**Всемирный форум для согласования правил
в области транспортных средств**
Рабочая группа по пассивной безопасности

Пятьдесят восьмая сессия

Женева, 8–11 декабря 2015 года

**Доклад Рабочей группы по пассивной безопасности
о работе ее пятьдесят восьмой сессии**

Проект поправок к Правилам № 44 (детские удерживающие системы)

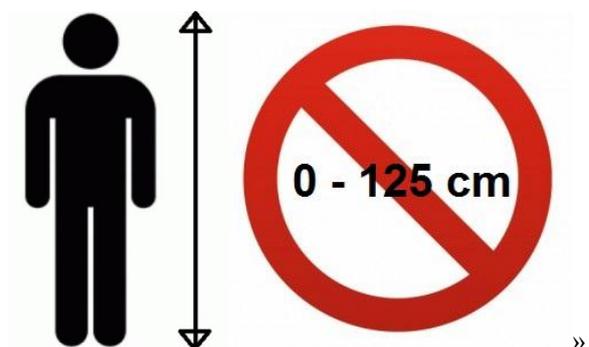
Включить новый пункт 4.9 следующего содержания:

«4.9 Маркировка бустерной подушки без спинки

Если изделие представляет собой бустерную подушку без спинки, то лицо, устанавливающее удерживающую систему в транспортном средстве, должно постоянно видеть следующую пиктограмму, которая должна быть закрыта в случае использования бустерной подушки вместе с ее съемной спинкой:

Схемы знака официального утверждения в сочетании со знаком модуля

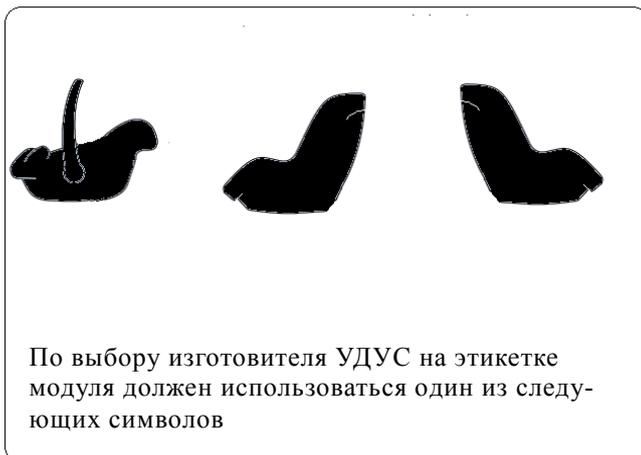
В случае, когда УДУС оснащена модулем, размерный диапазон указывается не на знаке официального утверждения, а на знаке модуля.

Модуль усовершенствованной детской удерживающей системы, на котором проставлен вышеуказанный знак модуля, можно использовать в размерном диапазоне 40–70 см с пределом по массе в 24 кг; он официально утвержден под номером 012439 и должен использоваться в сочетании с устройством, официально утвержденным согласно Правилам № 129 под тем же номером 012439. Номер официального утверждения указывает, что официальное утверждение было предоставлено в соответствии с требованиями Правил, касающимися официального утверждения усовершенствованных детских удерживающих систем, используемых на борту автотранспортных средств, с внесенными в них поправками серии 01».

«Рис. 2

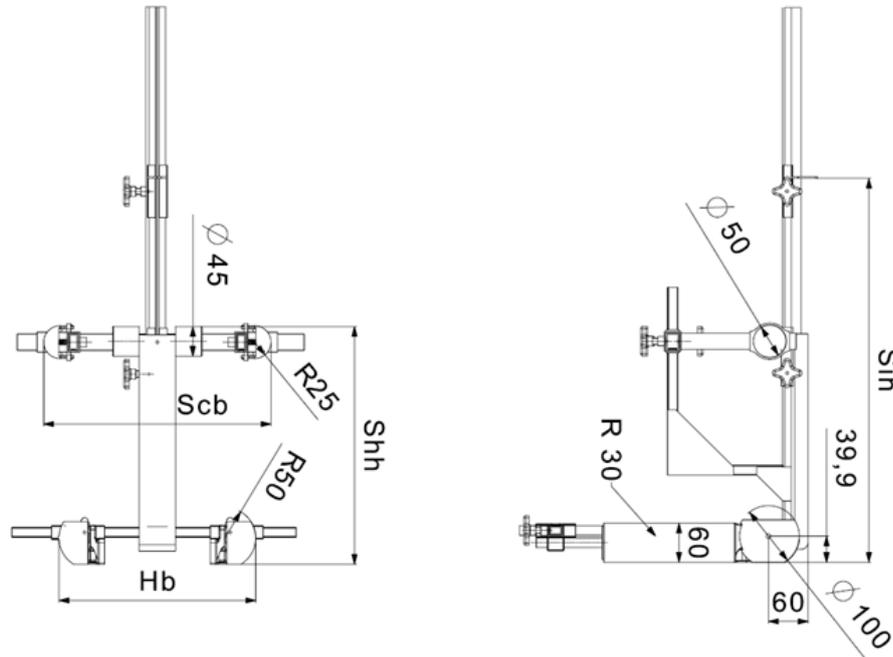
Приложение 18, рис. 2 изменить следующим образом:
